## OFICIO N° 1232-2021-ANA-DCERH

Asunto : Opinión Favorable al Plan de Rehabilitación del Sitio Impactado S0107 (Sitio 1) por Actividades de Hidrocarburos de la Cuenca del Río Corrientes

## INFORME TECNICO N° 0044-2021-ANA-DCERH/WQQ

**Asunto :** Opinión favorable al Plan de Rehabilitación del Sitio Impactado S0107 Sitio 1 por Actividades de Hidrocarburos de la Cuenca del Río Corrientes presentada por la Dirección General de Asuntos Ambientales de Hidrocarburos DGAAH del Ministerio de Energía y Minas

Figura 7. Perfil litológico del sitio S0107 (Sitio 1)

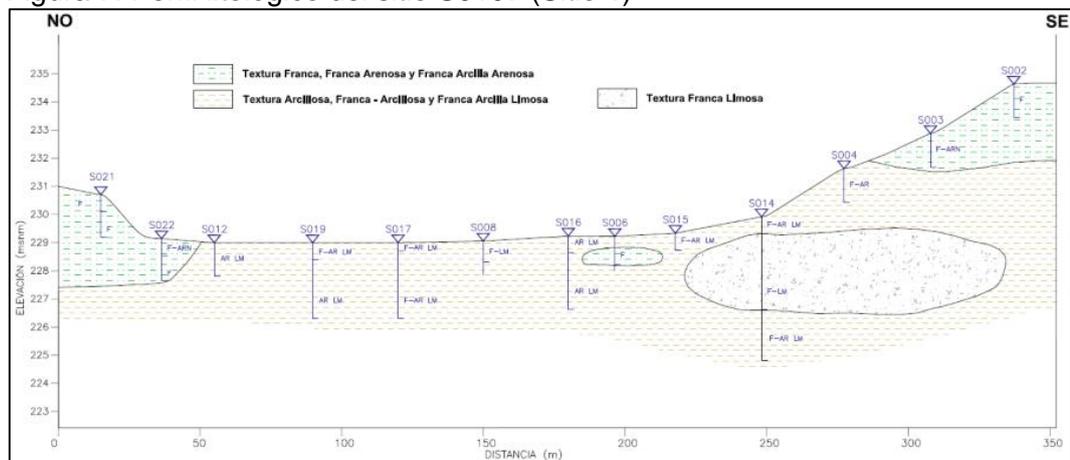
**4.2 Observación N° 02:** En el ítem 2.2.2.1 “Caracterización hidrogeológica”, la “unidad hidrogeológica 1”, menciona que esta unidad se divide en cuatro tipos de suelos: franca, franca arenosa, franca arcilla arenosa y franca limosa. Asimismo, en la “Unidad hidrogeológica 2” se menciona que esta unidad se divide en tres tipos de suelos: arcillosa, franca arcillosa y franca arcilla limosa, y

El titular ha modificado el ítem 2.2.2 Hidrogeología, modificando la caracterización hidrogeológica y las figuras 2-3 y 2-4.

La hidrogeología conceptual se basa en la información geofísica (época húmeda), sondeos manuales (ambas épocas), sondeo con equipo (época húmeda), perforación e instalación de piezómetros (época húmeda) y medición de los niveles del agua subterránea (ambas épocas), las cuales se contrastará con la geología de la zona para definir el comportamiento del flujo subterráneo. En la Figura 7, se muestra un perfil litológico elaborada con los sondeos manuales y con equipo, con el fin de diferenciar de mejor manera las diferentes litologías del suelo, así mismo, identificar las unidades hidrogeológicas. Este perfil fue construido en base a la clasificación textural de los resultados de laboratorio y la descripción de los sondes, sin embargo, este perfil no se encuentra en línea recta, es la unión de los sondeos (manuales y con equipos) para la construcción y representación del comportamiento lito-estratigráfica del sitio impactado.

Figura 9. Ubicación de la microcuenca S0107

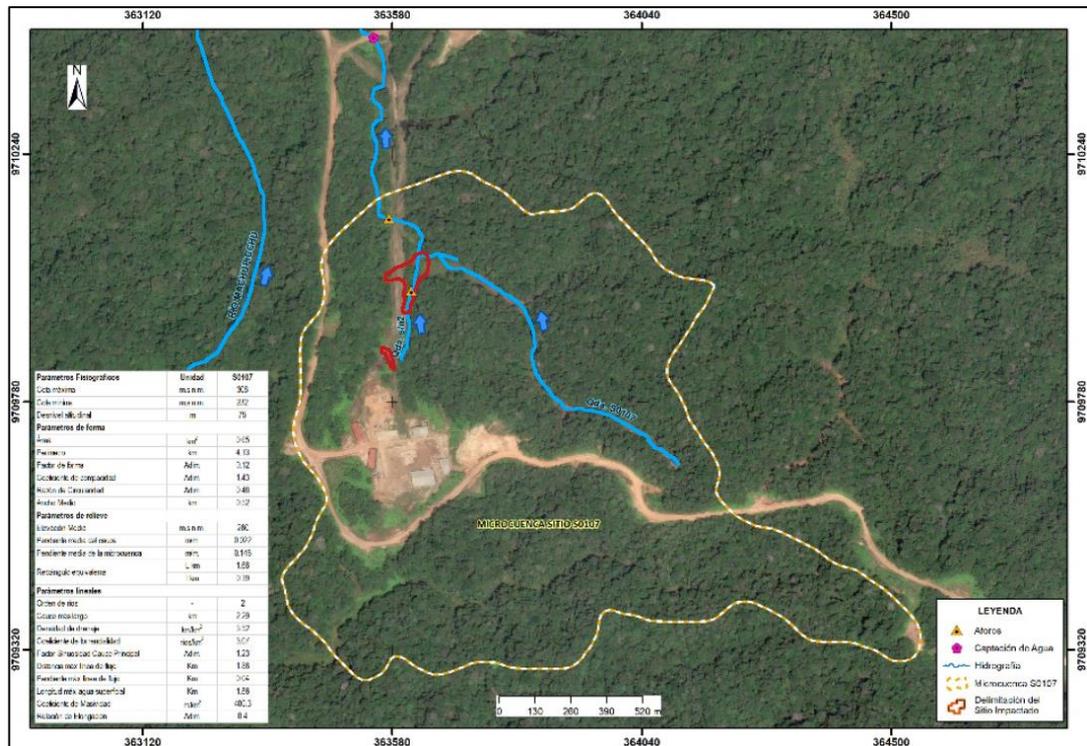
**4.4 Observación N° 04:** El ítem 2.2.3.1 "Descripción de la cuenca del área de estudio" menciona que el área de estudio se sitúa dentro de la cuenca del río Corrientes el cual tiene sus orígenes en los andes ecuatorianos y tiene como principales afluentes a los ríos Macusari, Platanoyacu, Capirona y Copalyacu (margen derecha) y el río Pavayacu (margen izquierda). Al respecto, el titular describe las principales fuentes de agua como el río Corrientes, sin embargo, no describe los cuerpos de agua (quebradas, cochas, acuíferos, etc.) cercanos al lugar de estudio, los cuales pueden tener mayor probabilidad de contaminación. En ese sentido, el titular debe realizar el inventario de las fuentes de agua (quebradas, ríos, manantiales y/u otros) cercanos al lugar de estudio. Tomar en cuenta la Guía para realizar inventarios de fuentes naturales de agua superficial aprobada con Resolución Jefatural N° 319-2015-ANA.

Figura 10. Ubicación de la microcuenca S0107

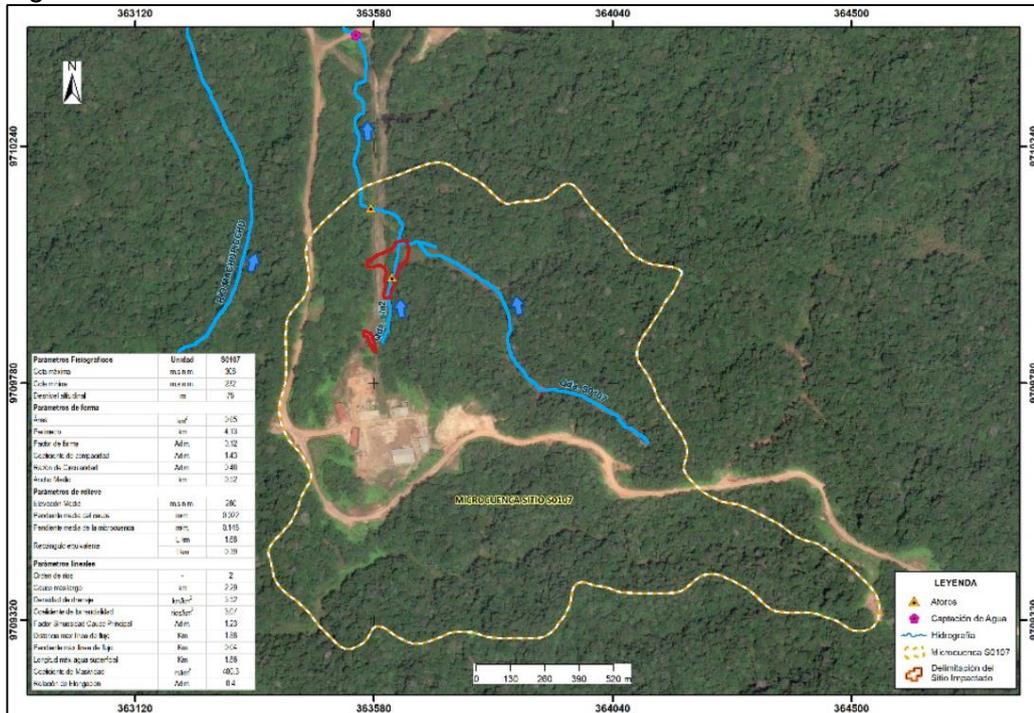
adicionar esta cocha en la descripción de fuentes de agua. En caso modifique la información, debe actualizar los ítems relacionados incluyendo mapas, gráficos, en caso corresponda. Asimismo, de ser el caso, si las actividades previstas tuvieran intervención por proximidad o superposición en dicha fuente de agua, deberá plantear medidas de manejo ambiental específicas para minimizar su intervención y a la fuente de agua a la cual tributa.

El titular corrige la información, señala que el área inicialmente llamada cocha es en realidad es un área anegada, que en determinadas épocas se encuentra seca; durante la etapa de reconocimiento se encontró anegado, sin embargo, durante el monitoreo no se observó. Asimismo, esta área se encuentra considerado dentro de la superficie de remediación de suelo. Por lo tanto, no habría la necesidad de modificar el inventario de fuentes de agua.

Figura 11. Modelo conceptual – Escenario Humano

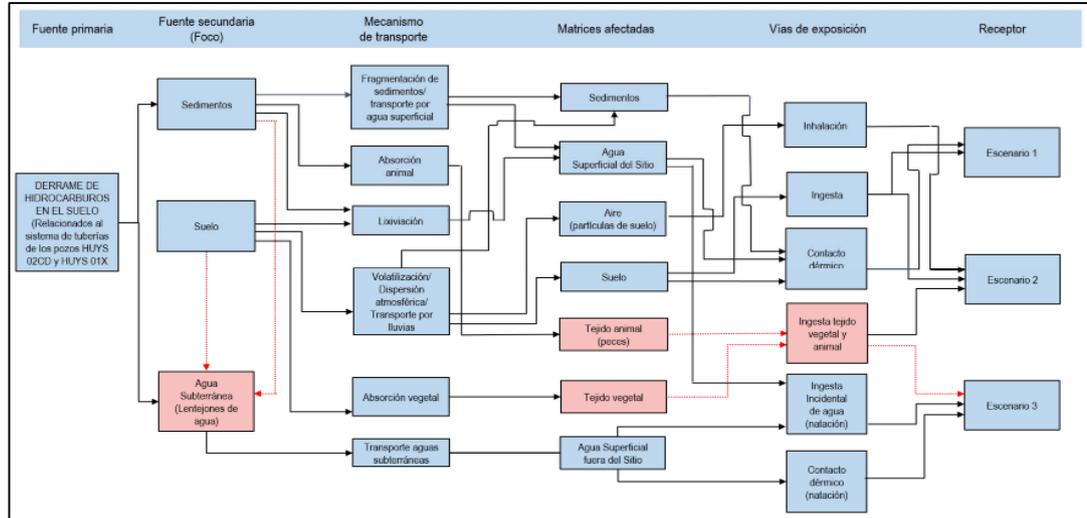
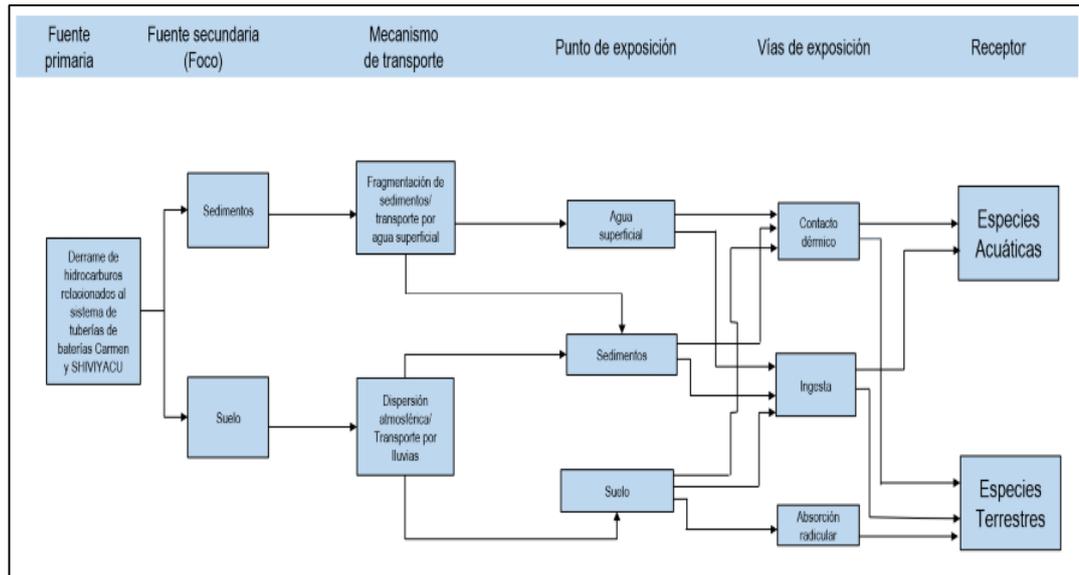
- 4.8 Observación N° 08:** El punto A) "Modelo conceptual inicial del sitio" del ítem 4.2.1 "Determinación de los contaminantes de preocupación (CP)", menciona al agua superficial como fuente secundaria de contaminación. Al respecto, sabemos que la fuente (primaria o secundaria) es un área o punto de contaminación que emite contaminantes al ambiente en un sitio contaminado (Guía ERSA, Anexo A, glosario), además las aguas superficiales del área de estudio son sistemas lóticos y no contienen contaminantes (a excepción de bario que excedió ligeramente el ECA-Cat4-E2) de acuerdo a la caracterización de las aguas superficiales del área de estudio, por lo que no se podría considerar a las aguas superficiales como fuente secundaria de contaminación. En ese sentido, el titular debe aclarar el fundamento de la inclusión del agua superficial como fuente secundaria de contaminación o en su defecto corregir lo indicado.

El titular actualiza el modelo conceptual inicial donde el agua superficial no es considerada como fuente secundaria debido a su condición lótica. Corrige los cuadros del modelo conceptual (Figuras 11 y 12).

Figura 13. Distancia de sitio de tratamiento a cuerpos de agua. Sitio S0107 (Sitio 1)

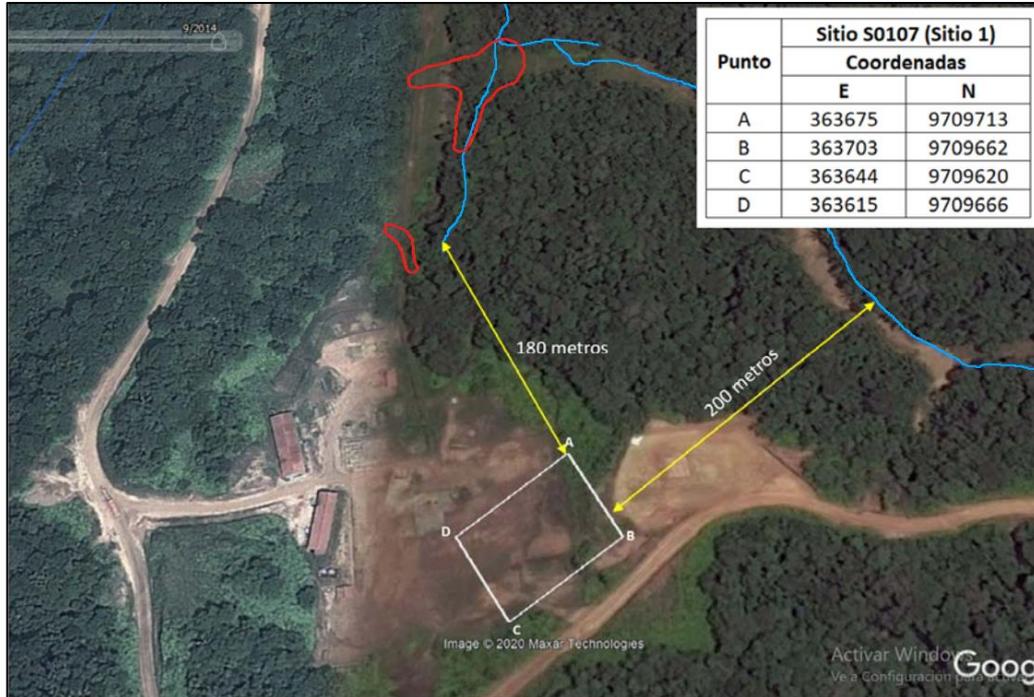
**4.18 Observación N° 18:** el ítem 5.11.3 “Especificaciones técnicas”, señala que la ubicación de las áreas de construcción del aislamiento con geomembrana, de las áreas de adecuación y las áreas de almacenamiento temporal del material, será en el entorno de los sitios impactados, preferiblemente en un área ya intervenida. Asimismo, el punto “Ubicación de área de préstamo” del ítem 5.6.2 “Descripción de las acciones de remediación y rehabilitación que correspondan”, señala que los sitios de préstamo deben cumplir con la accesibilidad, distancia mínima de acarreo, calidad de suelo limpio y libre de vegetación y, facilidad de extracción y colocación.

Indica, que la ubicación de las áreas de construcción y las áreas de almacenamiento temporal del material será en el entorno de los sitios impactados (Figura 13). Señala que las áreas mencionadas se encuentran alejados de la franja marginal del cuerpo de agua a una distancia no menor de 130 metros y que de acuerdo a la RJ N° 332-2016-ANA para tramos de río de selva con baja pendiente (< 1%) la distancia mínima es 25 metros.
